Fideicomiso Financiero Paysandú II

LLAMADO A EXPRESIONES DE INTERÉS

Referencia FFPII 17/23

COMUNICADO Nro. 2

Se adjunta sección de canales a cotizar:

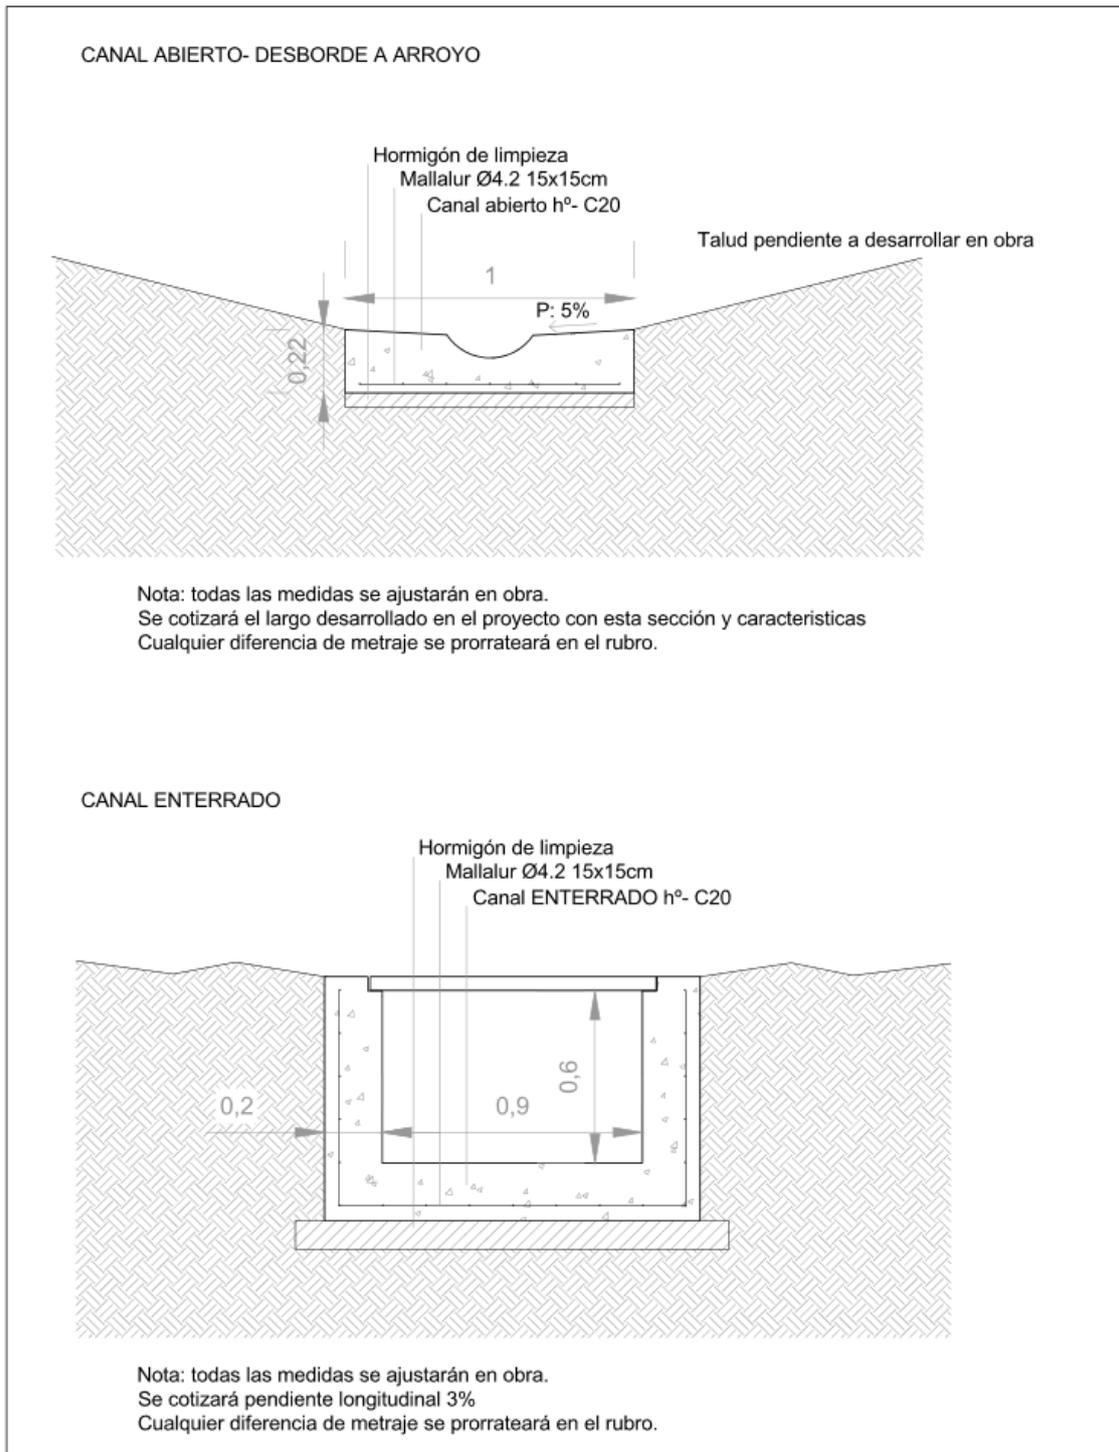
Consulta 5.

¿En el rubrado se solicita la cotización de canales y vertedero, tendrían los planos de planta y corte de los mismos?

Respuesta a Consulta 5.

Respecto a los canales de desborde hacia tanques T02-T03, estos serán enterrados en el sitio y conducirán el agua de desborde desde las piscinas hacia los tanques respectivos.
